**Commune de YERRES
Plan Local d'Urbanisme**

**MODIFICATION SIMPLIFIEE N°1
DU PLAN LOCAL D'URBANISME**

Rapport de Présentation

EXTRAIT DU PLAN EN VIGUEUR AVANT MODIFICATION

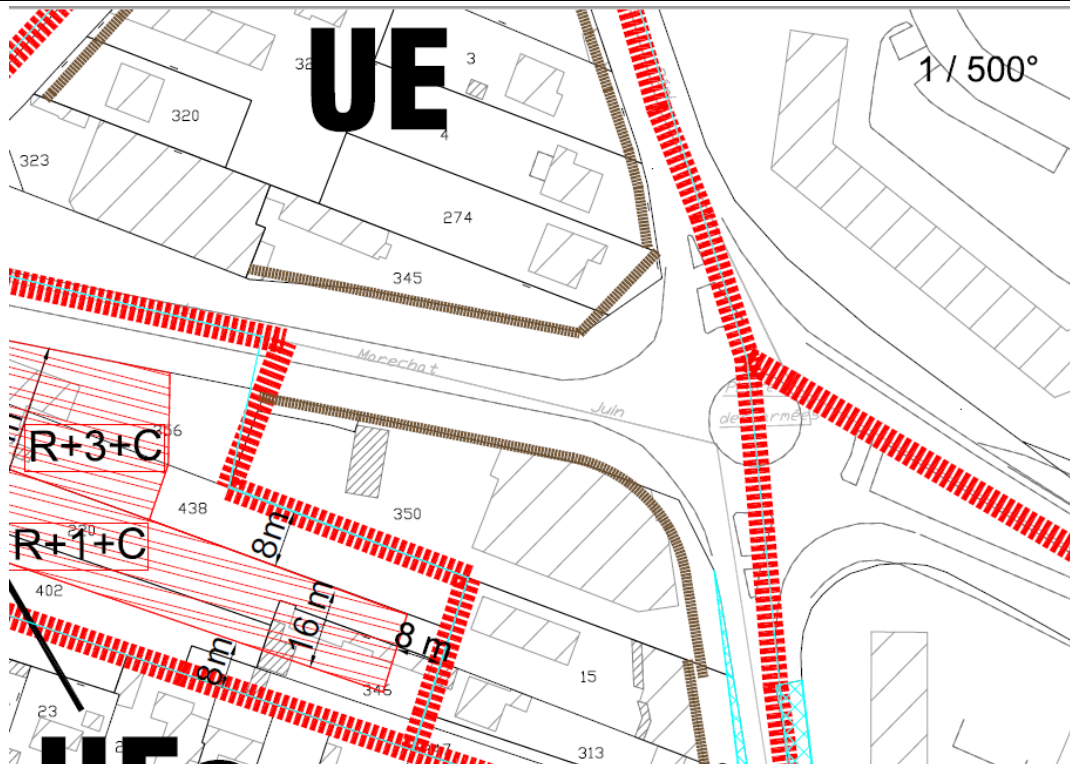
Une étude urbaine menée par l'architecte conseil de la Ville de Yerres a montré la nécessité d'accompagner d'un point de vue urbanistique la place du 19 mars 1962 et la rue du Maréchal Juin dans l'objectif de donner un caractère urbain aux abords de cette place et de la rue du Maréchal Juin. Il en ressort que la ligne d'implantation obligatoire au niveau de la rue Gabriel Péri ainsi que l'absence d'une ligne d'implantation sur la rue du Maréchal Juin ne répondent pas à cet objectif.

La présente modification cherchera à modifier la ligne d'implantation obligatoire sur la rue Gabriel Péri et à fixer une ligne d'implantation obligatoire sur la rue du Maréchal Juin.

EXTRAIT DU PLAN PORTE PAR LE PROJET DE MODIFICATION
